No.	高浜 1 - I A S C C - 8	事象： I A S C C																											
質 問	<p>(別冊-7-40頁) 技術評価で参照又は参考とした I A S C C 事例の概要とその分析結果を提示すること。</p>																												
回 答	<p>バッフルフォーマボルトのIASCC事例については、1988年にフランスのBugey発電所2号炉において確認されたバッフルフォーマボルト損傷事例を初め、海外の複数のプラントでIASCCによるバッフルフォーマボルト損傷事例が報告されています。</p> <p>高浜1号炉と同時期に建設された米国のW社製3ループプラントにおけるバッフルフォーマボルトの点検実績を下記に示します。</p>

No.	高浜 1－熱時効－ 1 rev2	事象：2相ステンレス鋼の熱時効												
質 問	<p>(別冊-共通) 高浜発電所 1 号炉劣化状況評価書におけるステンレス鋼の熱時効について、高浜発電所 1 号炉高経年化技術評価書（40 年目）[冷温停止状態が維持されることを前提とした評価]以降の最新知見等の反映により評価方法及び/又は評価結果に変更があった場合はその内容及び変更根拠を提示すること。</p>													
回 答	<p>高浜発電所 1 号炉劣化状況評価書では、高浜 1 号炉の新技術基準への適合に係る工事計画認可申請書の記載を反映して内容の修正を行っています。</p> <p>熱時効に係る評価のうち、高経年化対策上着目すべき劣化事象としている評価について、評価方法及び/又は評価結果に変更があった対象は以下に示すものとなっています。</p>

No.	高浜 1－熱時効－ 9 rev3	事象：2相ステンレス鋼の熱時効
質 問	<p>(別冊-5配管-4 1 次冷却材管-15頁)</p> <p>母管の熱時効に係る健全性評価について、重大事故等時(原子炉停止機能喪失)におけるプラント条件(ピーク温度360℃、ピーク圧力18.5MPa)を考慮しても、配管は不安定破壊することはないとした考え方及び具体的根拠を提示すること。</p>	
回 答	<p>重大事故等時のプラント条件を考慮した 1 次冷却材管に係る健全性評価の具体的評価内容を添付－ 1 に示します。</p> <p>重大事故等時における健全性評価への入力条件としては、プラント条件が最も厳しくなるピーク温度360℃、ピーク圧力18.5MPaとしており、地震荷重はS s 地震動による荷重としております。当該の重大事故等時のプラント条件は高浜 1 号機 工事計画認可申請書(平成28年2月29日補正申請)に記載されております。</p> <p>なお、通常運転時の条件から温度、圧力が異なって

図1-1 加圧器サージライン用管台

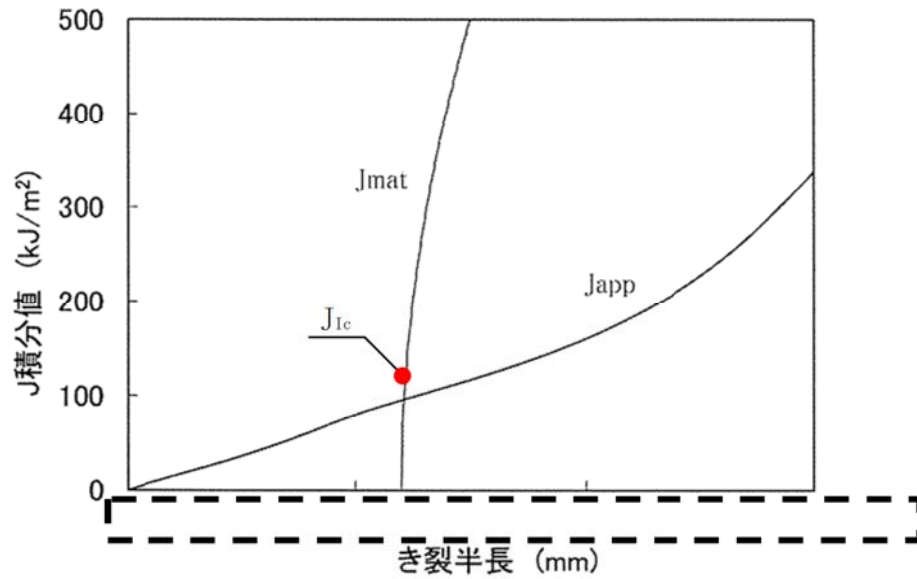
変更後の地震応力条件(Ss地震動)を適用した応力状態においても、図1-1、図1-2
のとおり J_{mat} と J_{app} が J_{Ic} 以下の低いJ値で交差しており、 $J_{app} < J_{Ic}$ であることが確
認できるため、延性き裂は発生しないと判断でき、健全性が確認できたと判断する。
